**Avis de la Mission Régionale d'Autorité environnementale
Nouvelle-Aquitaine
sur un projet de centrale agrivoltaïque au sol dans les
communes d'Amailloux et de Maisontiers (79)**

AVIS NA-2025-009981/A P

Localisation du projet : Communes d'Amailloux et de Maisontiers (79)
Maître d'ouvrage : société RPZE1
Avis émis à la demande de l'Autorité décisionnaire : Préfet des Deux-Sèvres
En date du : 4 décembre 2025
Dans le cadre de la procédure d'autorisation : Permis de construire
L'Agence régionale de santé et le Préfet de département au titre de ses attributions dans le domaine de l'environnement ayant été consultés.

Cartographie des zones humides et plan masse du projet – extrait étude d'impact page 273

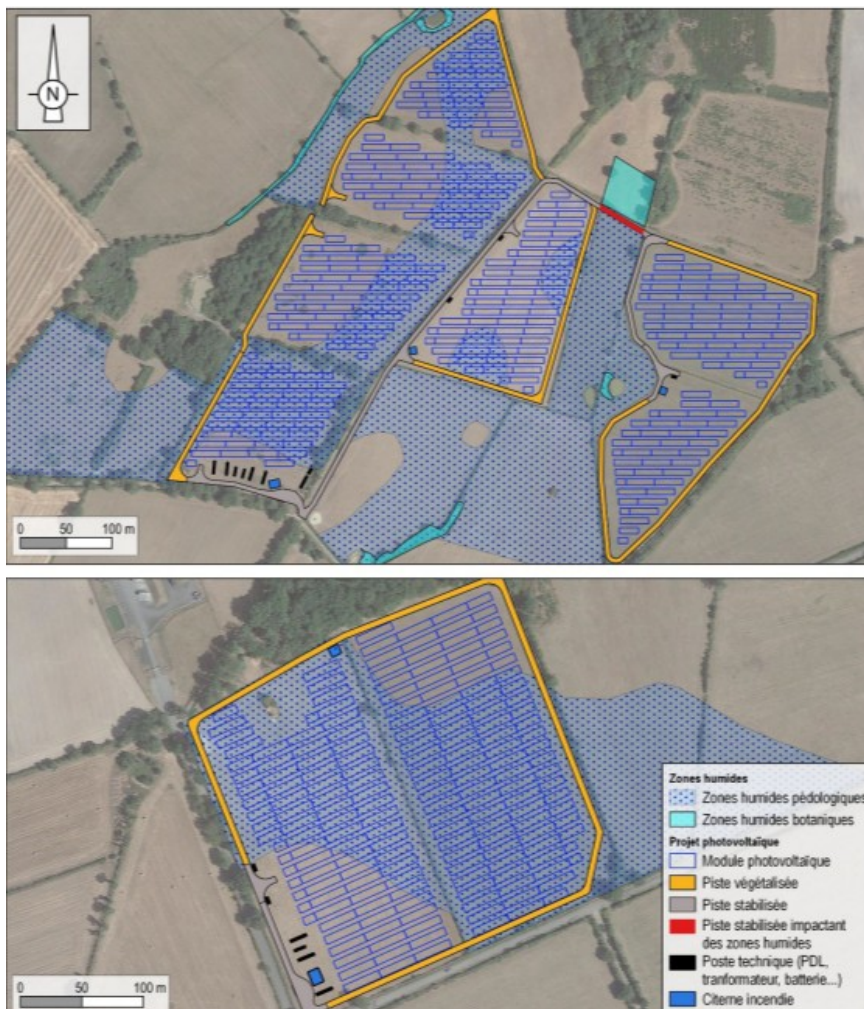
Concernant les **zones humides**, l'analyse de l'état initial de l'environnement a mis en évidence une surface totale de zones humide de 24,4 ha au niveau de la zone du projet. L'étude mentionne que le projet aura un impact direct sur 361 m² de zones humides en raison, notamment, de l'installation partielle de pistes, d'une citerne d'eau incendie et des 1480 structures soutenant les tables photovoltaïques. Une mesure de compensation est mentionnée dans ce cadre, consistant à supprimer 438 m linéaires de fossé dans la même masse d'eau. Le dossier a évalué les incidences sur les fonctionnalités des seules surfaces directement impactées (361 m²) au niveau du sol, sans tenir compte des effets potentiels du recouvrement du milieu par les tables photovoltaïques, qui diminuent l'exposition au soleil et modifient le microclimat, pouvant ainsi altérer la flore et l'intégrité des zones humides. L'étude précise d'ailleurs à ce sujet en page 359 que les panneaux solaires auront une incidence sur la végétation du fait de la surface recouverte.

La MRAe recommande que l'analyse d'incidence prenne en compte l'impact des tables sur les zones humides situées sous leur emprise, avec une adaptation des mesures de compensation en fonction des résultats. Elle préconise également un suivi régulier des fonctionnalités à long terme de ces zones durant l'exploitation du projet pour mettre en œuvre, si nécessaire, des mesures correctives.

Cartes des enjeux des habitats, de la flore et de la faune – extrait étude d'impact pages 326 et 327

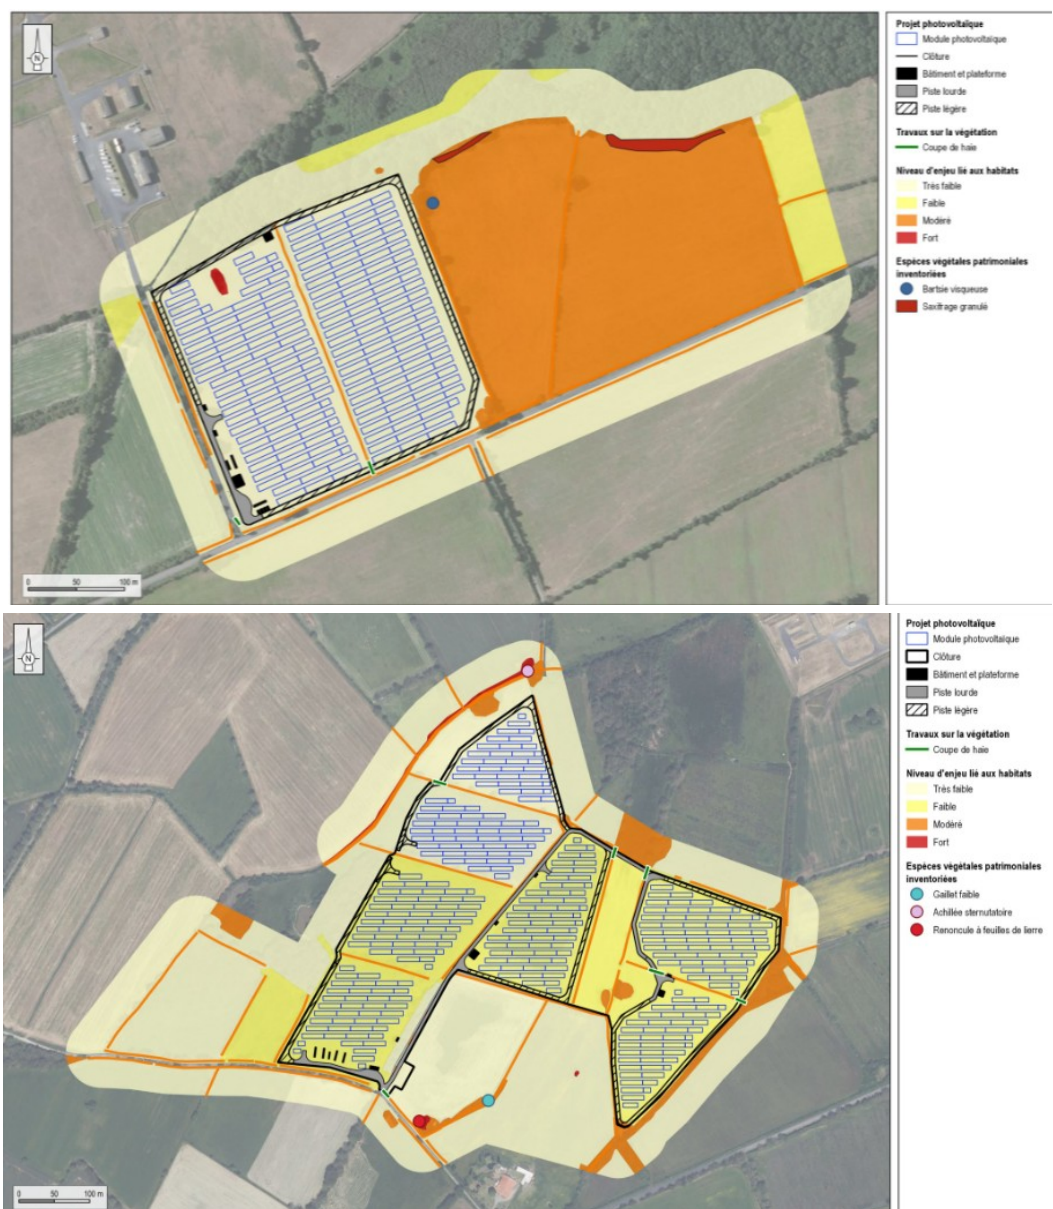
Bien que le site abrite de nombreuses espèces protégées d'avifaune, de reptiles et d'amphibiens, l'étude classe leurs enjeux seulement de faible à modéré, ce qui semble insuffisant.

La MRAe recommande de reconsidérer les niveaux d'enjeux du dossier, en les élevant pour les trois groupes de l'avifaune, des reptiles et des amphibiens.

Plan de projet, localisation du site Seveso voisin et zonages PPRT – extrait de l'étude d'impact page 263

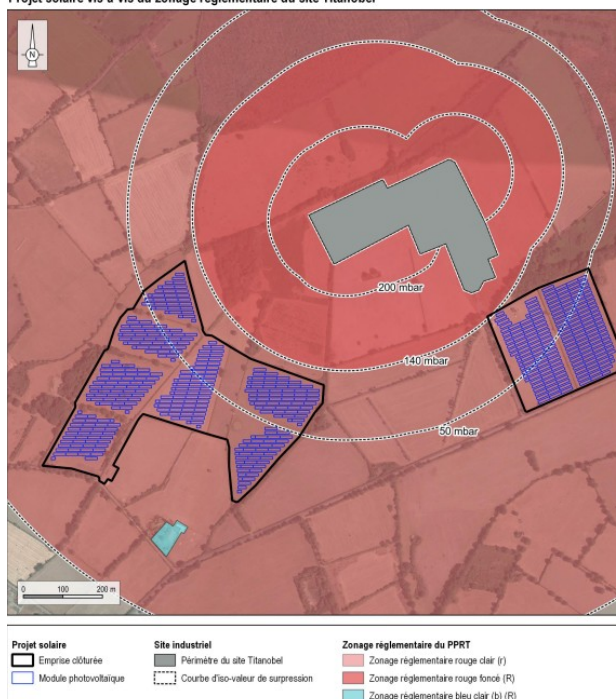
Le projet est exposé à un **risque technologique** Seveso en raison de sa proximité avec une installation classée ICPE Seveso Seuil Haut pour la fabrication et le stockage d'explosifs. Il se situe dans la zone rouge clair du Plan de Prévention des Risques Technologiques (PPRT) de l'usine, correspondant à un niveau de risque faible à moyen pour la vie humaine. La construction d'ouvrages techniques, d'infrastructures et d'équipements nécessaires au fonctionnement des services d'intérêt général, comme un projet photovoltaïque, peut y être autorisée sous réserve d'adapter le projet et de démontrer le respect des exigences de performance en cas d'effets de surpression.

Le projet est exposé à un **risque technologique** de type Seveso, et notamment à un risque de surpression compris entre 50 et 140 mbar pour une partie des panneaux photovoltaïques, selon la carte du PPRT reprise en page 263 de l'étude d'impact. Le reste des panneaux ainsi que les autres équipements du parc (batteries, postes électriques, équipements incendie, etc) sont quant à eux exposés à un risque de surpression compris entre 50 et 20 mbar. Le dossier comprend une étude en annexe 7 de compatibilité du projet avec le PPRT. Celui-ci conclut notamment que « *La zone d'implantation du projet se situe dans la zone des seuils 20 – 50 mbar. Ainsi, les dégâts potentiels causés en cas d'explosion au niveau du site TITANOBEL seraient un endommagement des structures supportant les panneaux et une destruction des parties vitrées des panneaux.* ». Le chiffre de surpression évoqué dans l'étude ne semble donc concerner que la partie du projet la moins exposée au risque de surpression. **La MRAe recommande que le dossier précise cette différence de valeur de surpression et ses conséquences sur la résistance du projet au scénario d'accident, pour l'ensemble des composantes du projet (panneaux, batteries, transformateurs,...).**
